新竹縣政府工程查核代表照片表

工程名稱：111 年度新竹縣公設民營松柏托嬰中心修繕工程

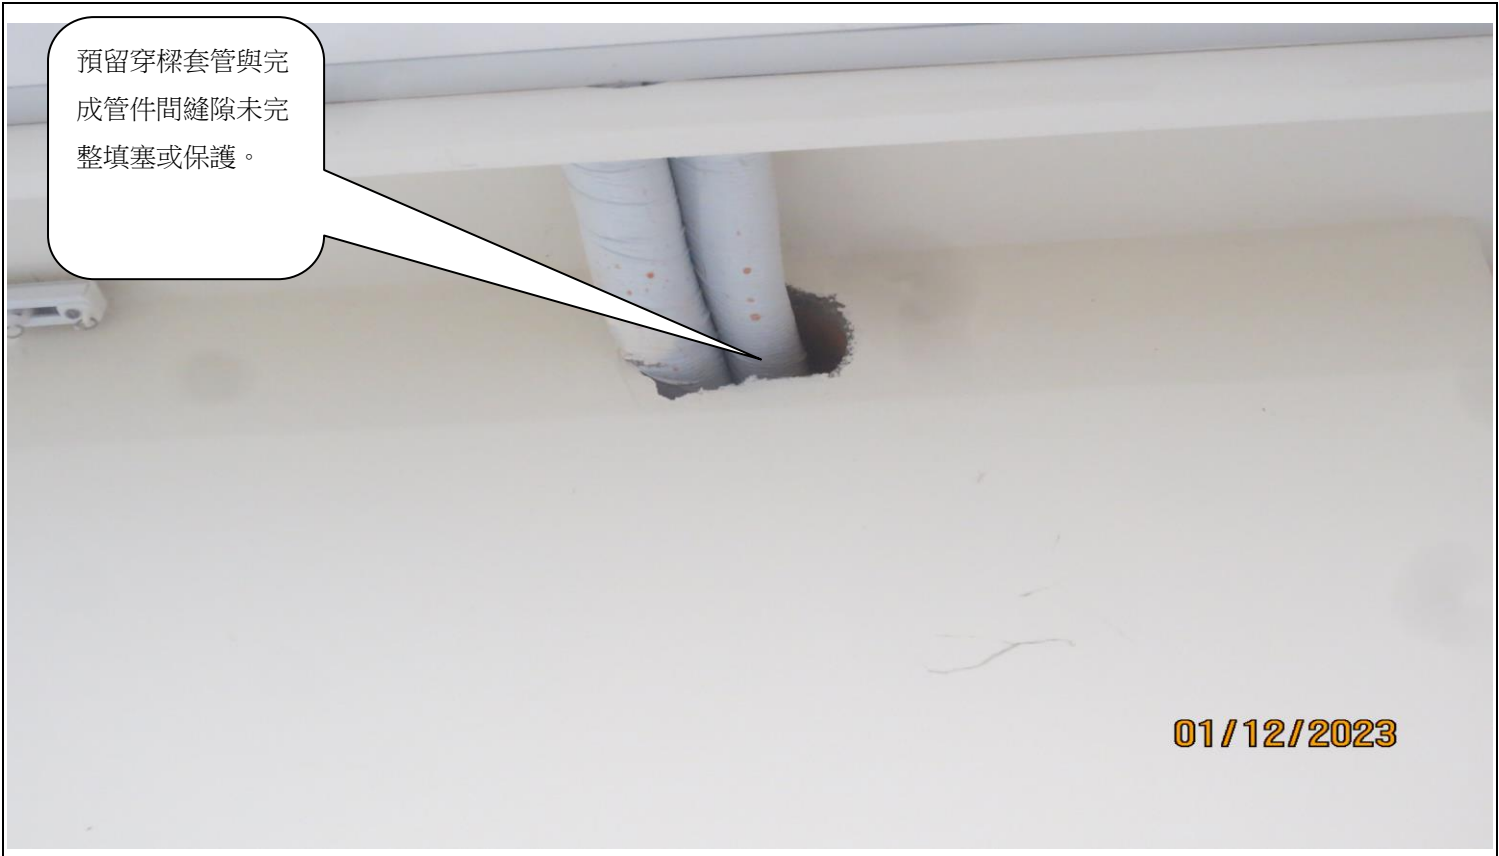
教室之拱形之金屬框之接合處及與牆面之縫隙未妥善處理。

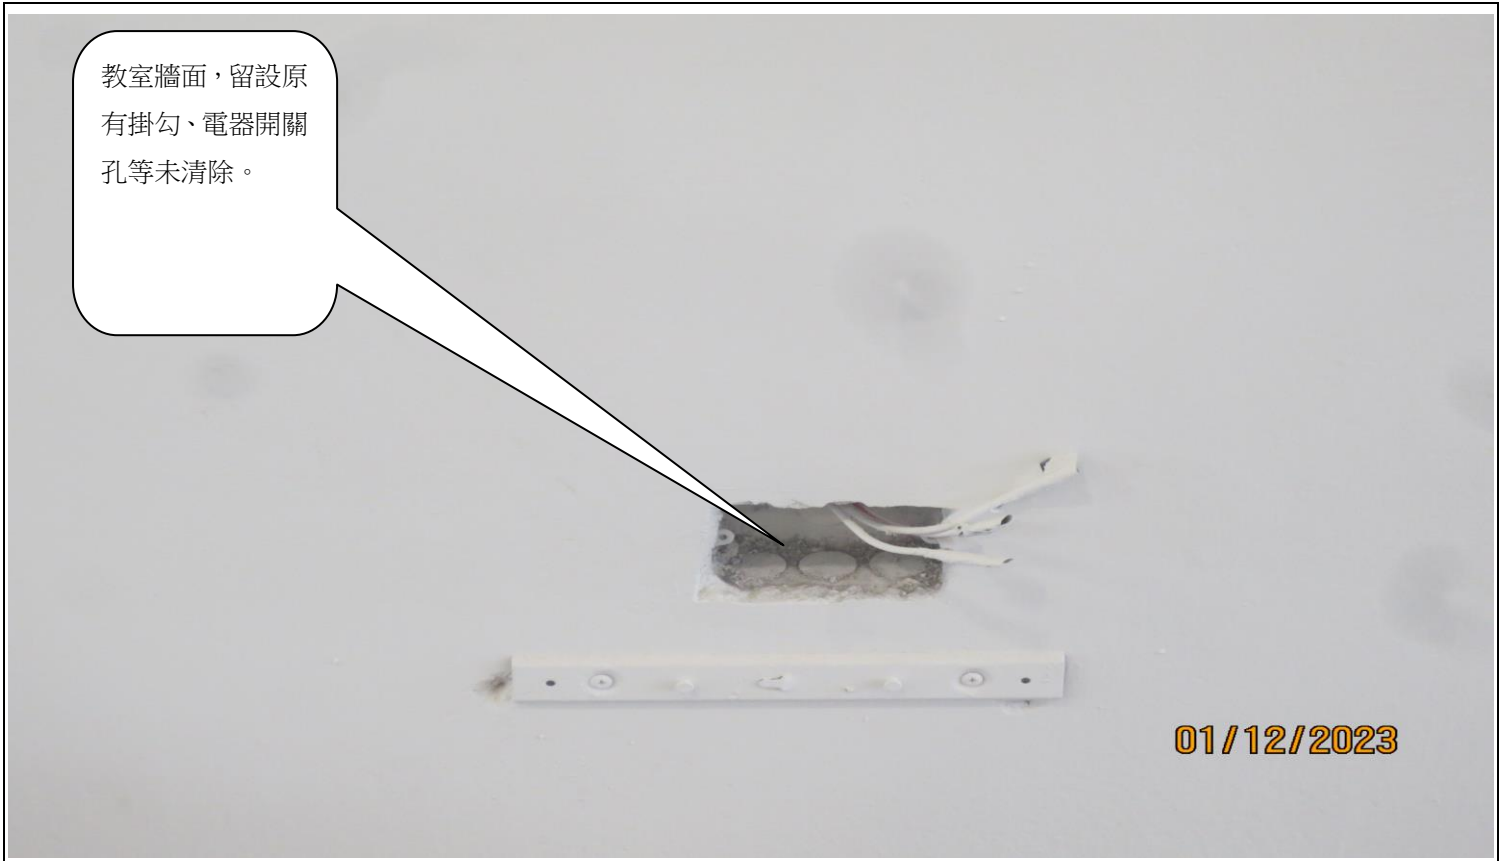
管線鋪設不當，影響美觀。(教室牆壁，留設冷氣機冷媒管、電線未整理固定)
